発電用軽水型原子炉の燃料設計手法について

昭和63年 5月12日
原子力安全委員会了承

本報告書は、発電用軽水型原子炉の燃料設計手法に関し、燃料集合体最高燃焼度を高めた高燃焼利用に対応し、従来の手法の一部について見直した部分の妥当性について検討した結果をまとめたものである。

図 - 1 ギャップが増加しない最大内圧値の求め方

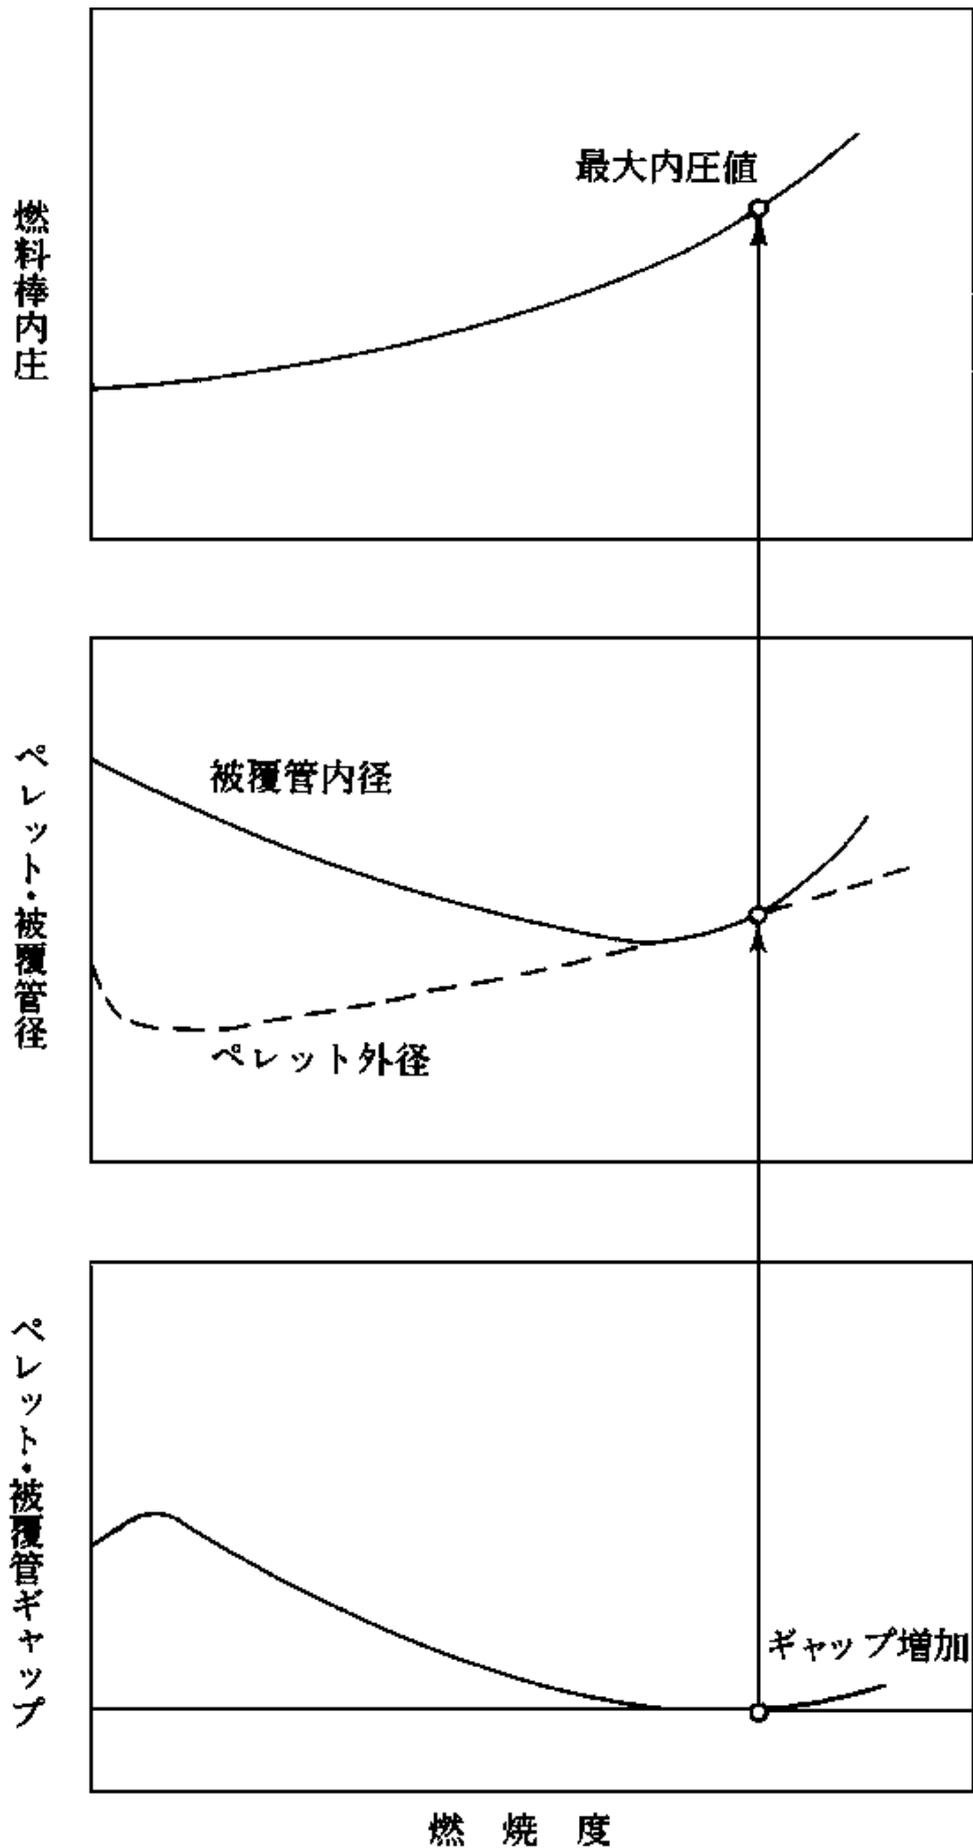
ギャップが増加しない最大内圧（図 - 1 参照）

燃料棒設計コードによるペレットと被覆管ギャップ変化の解析結果からギャップが増加する（あるいは一旦閉じたギャップが開く）時点を求め、この時の燃料棒内圧を最大内圧値とする。

燃料棒内圧基準値

の方法で求めた各出力履歴に対する最大内圧値の下限を包絡する内圧値を設定し、更に解析における不確定性（設計コードの不確定性及び製造公差に起因する不確定性）を考慮して、これを燃料棒内圧基準値とする。
